Acuerdo 1856 Por el cual se aprueba la incorporación del cambio en los límites de generación y absorción de potencia reactiva de las unidades Tesorito 1 a Tesorito 11

Acuerdo Número: 1856	Fecha de expedición: 1 Agosto, 2024	Fecha de entrada en vigencia: 7 Agosto, 2024
--------------------------------	---	--

CURVA DE REFERENCIA

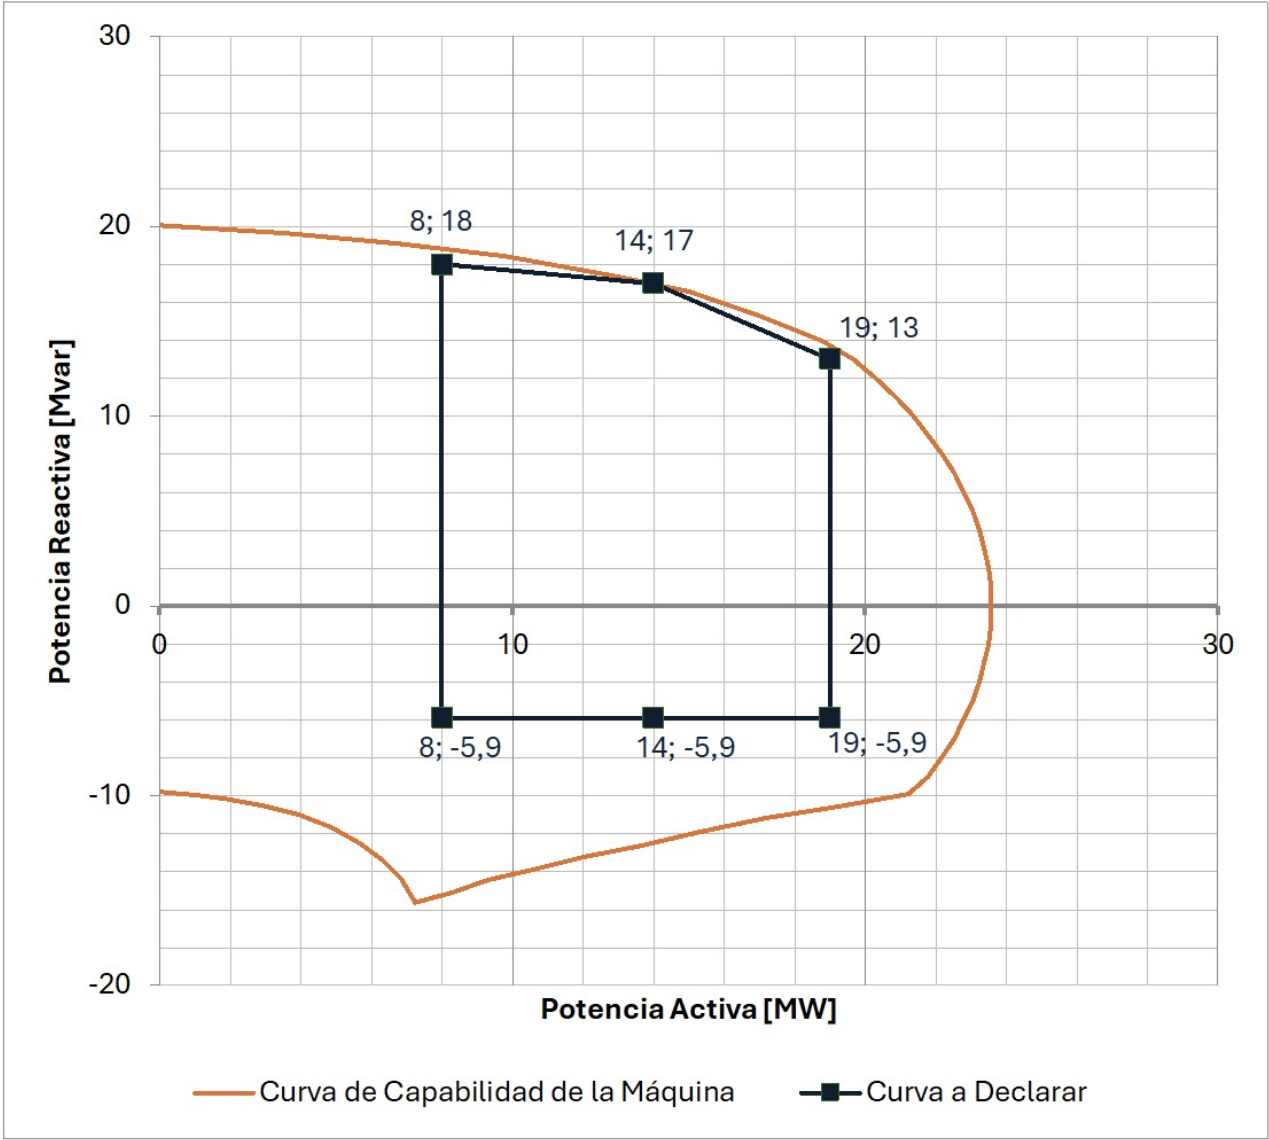
1	Aprobar la declaración de una nueva curva operativa de carga de las unidades Tesorito 1 a Tesorito 11, en las que se define la capacidad para entrega y absorción de potencia reactiva de las plantas en función
---	---

de la potencia activa generada, como se presenta a continuación:

Unidad	Parámetro para modificar	P [MW]	Q [MVar] Valor Anterior	Q [MVar] Valor Nuevo
TESORITO 1 TESORITO 2 TESORITO 3 TESORITO 4 TESORITO 5 TESORITO 6 TESORITO 7 TESORITO 8 TESORITO 9 TESORITO 10 TESORITO 11	Capacidad de Absorción de Reactivos	8	-13	-5.9
		14	-13	-5.9
		19	-13	-5.9
	Capacidad de Generación de Reactivos	8	14	18
		14	14	17
		19	14	13
